DELIBERAZIONE DELLA GIUNTA REGIONALE 21 aprile 2023, n. 525

**Autorizzazione Paesaggistica ex art. 146 DLgs 42/2004 e art. 90 NTA del PPTR, in deroga ai sensi dell'art. 95 delle NTA del PPTR per il progetto definitivo degli interventi di adeguamento degli impianti IS per allineamento allo standard RFI e realizzazione del SCMT della Rete FSE. Proponente: Ferrovie del Sud Est e Servizi Automobilistici srl - Gruppo Ferrovie dello Stato.**

**OGGETTO: Progetto definitivo degli interventi di adeguamento degli impianti IS per allineamento allo standard RFI e realizzazione del SCMT della Rete FSE.  
Proponente: Ferrovie del Sud-Est e Servizi Automobilistici srl – Gruppo Ferrovie dello Stato**

#### **PARERE TECNICO**

*Figura 1*

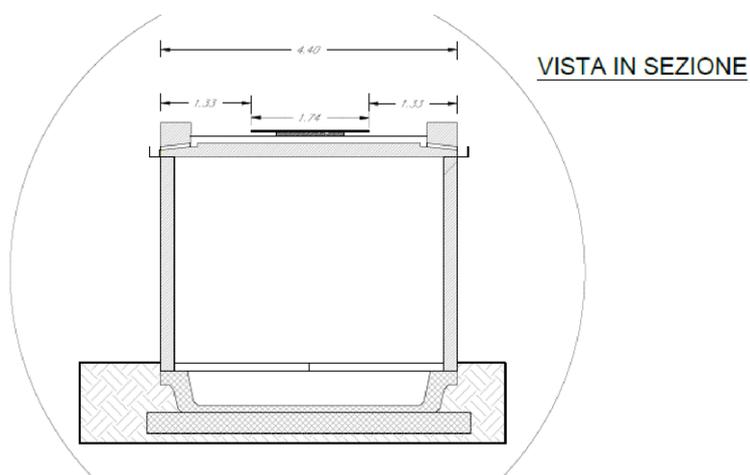
In riscontro alla **prescrizione indicata nel punto 5** il Progetto Definitivo prevede che i pannelli fotovoltaici siano installati con angolazione di 0° e siano coperti da un cordolo che li rende non visibili dall'esterno, come mostrato in Figura 1 (estratto dalla Tav. 172 del Progetto Definitivo Lotto 2).
